Assunto: Resposta ao ofício IGAM/URGA SM/OUTORGA nº. 132/2023 / solicitação de informação complementar – Rota de Ouro Ltda.

Referência: processo Siam nº 63635/2022 / processo SEI 1370.01.0055317/2022-23

RELATÓRIO Dimensionamento de Canais Circulares

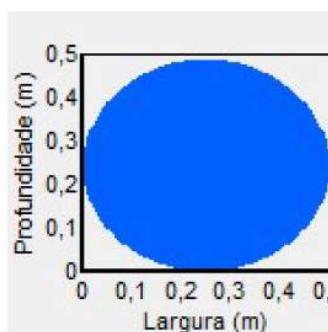
1. Informar se a estrutura extravasora do barramento está dimensionada para a vazão máxima de cheia e o cadastro da travessia a jusante da canalização.

Porém, a fim de auxiliar na análise do presente processo de outorga, bem como cumprir a solicitação das informações complementares de maneira integral, esclarece-se que a estrutura extravasora do barramento localizado a montante está dimensionada para a vazão máxima de cheia de 1,66 m³/s, conforme pode ser observado no relatório do dimensionamento obtido através do software Canal.

Portanto, a estrutura extravasora e o barramento localizado a montante não causarão impacto na intervenção pretendida.
